SERVIZIO ASSISTENZA TECNICA

Categoria	
Intervento autorizzato dalla fabbrica	
Modello	ZR750-L7F/M7F
N. di serie	Data
AAA821L/2L/3L	14 Dicembre 2007

Possibile deriva del motociclo rilasciando le mani dal manubrio — FAR —

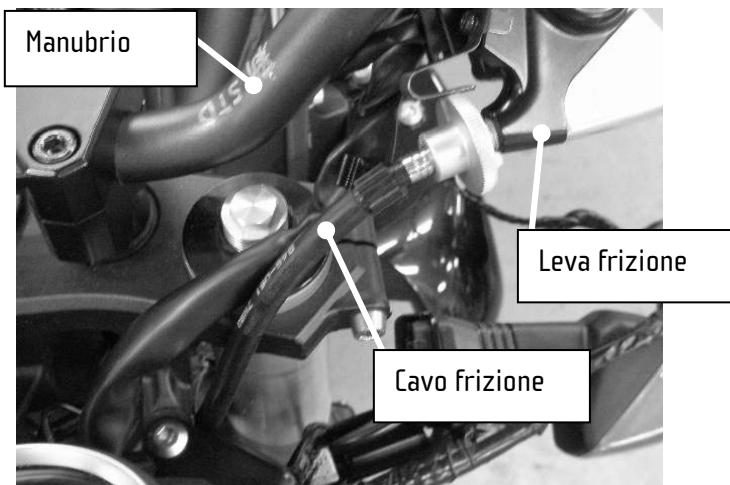
1. Sostituire il manubrio vecchio con uno nuovo (46003-0150-4P).

Il nuovo manubrio è caratterizzato da un nuovo disegno nel rilievo del fissaggio contrappeso manubrio dal lato sinistro, come illustrato nelle figure sottostanti.

Nuovo (46003-0150-4P)

Vecchio (46003-0139-4P)

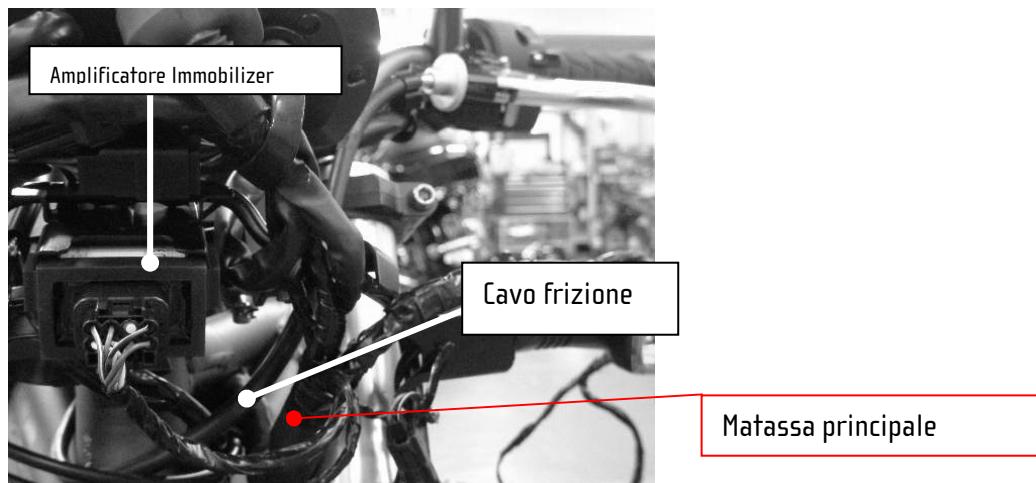
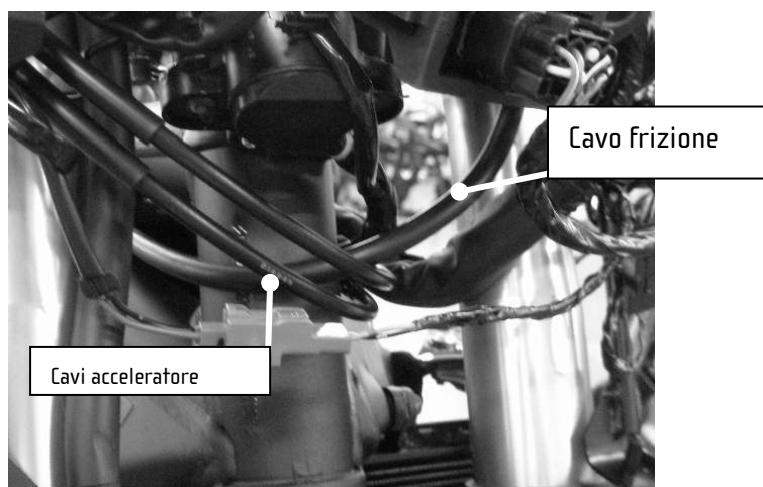
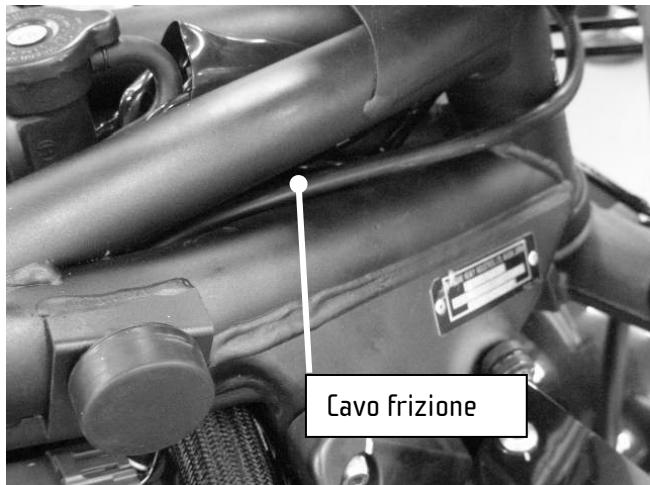
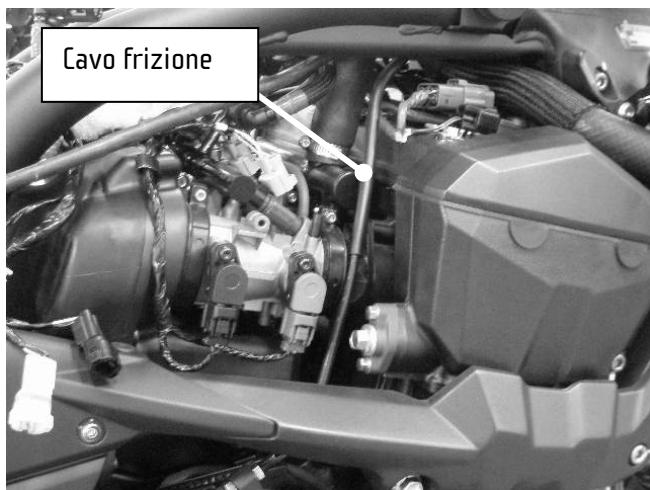
1. Sostituire il cavo frizione vecchio con uno nuovo (54011-0090).

Per il percorso del cavo, attenersi alle istruzioni sotto riportate (il percorso differisce da quello del vecchio cavo frizione, raffigurato sul Manuale di Officina).
